Kwaliteitsteam Ring Utrecht, advies eerste trechterstap

6 november 2011

Kwaliteitsteam Ring Utrecht, advies 2^e trechterstap

23 april 2012

Locatie 8: Archimedeslaan (de aansluiting A27-A28)

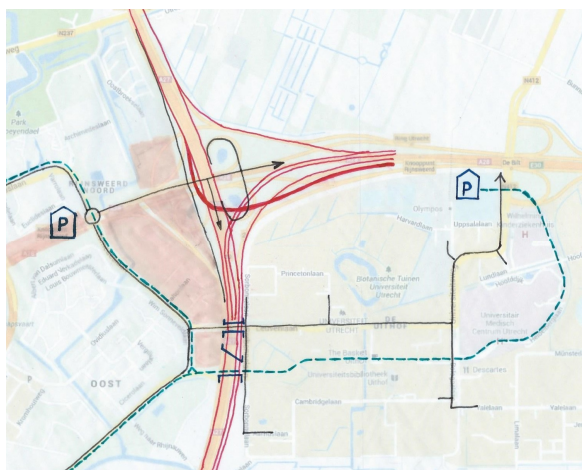
- De toegevoegde varianten met een nieuwe dubbele verbindingsboog lijken erg beloftevol. Ze maken de oude boog overbodig en zorgen daarmee voor veel vrije ruimte in de knoop. Dit biedt mogelijk kansen in combinatie met de gebiedsvisie. Ze bieden, in combinatie met een suggestie van Witteveen+Bos, ook ruimte bij de aansluiting Veemarkt (locaties 5 en 4). De mogelijke invloed op de toegang tot de Uithof (locatie 9) is een punt van aandacht. Ook qua kosten lijken de nieuwe varianten interessant.

- Het Kwaliteitsteam adviseert de basisvarianten met aanpassing van de oude ('varkens')boog te laten vallen en de focus te richten op de varianten met dubbele boog. Het Kwaliteitsteam kan op basis van de huidige informatie nog niet adviseren over een keuze tussen de twee nieuwe varianten. Het Kwaliteitsteam adviseert de varianten verder uit te werken en de *downgrading* van het pootje van de A28 een onderdeel van de integrale ontwerppoging van het gebied Science Park-Rijnsweerd te maken. Het valt onder andere te onderzoeken wat de mogelijkheden zijn om het kwart klaverblad (A27 Noord/A28 Oost) te vervangen door een fly-over zodat zowel het noordwest kwadrant als het zuidwest kwadrant vrijgespeeld kan worden voor stedelijk ontwikkeling. Dit uiteraard in samenspel met de benodigde visie. Zie voor een uitleg de onderstaande schematische suggestie. Essentieel bij die uitwerking is wel, dat voorkomen wordt dat de lage variant van de nieuwe verbindingsboog leidt tot een verlaging van de Archimedeslaan en van de onderdoorgang op die plek onder de A27.

Geluid vormt een belangrijk onderdeel van de uitwerking van de (hoge en lage) verbindingsbogen. De lager gelegen variant pakt alleen positief uit als hier geen geluidsschermen nodig zijn. Het Kwaliteitsteam adviseert daarom geluid als onderdeel van de integrale ontwerpogave mee te nemen.
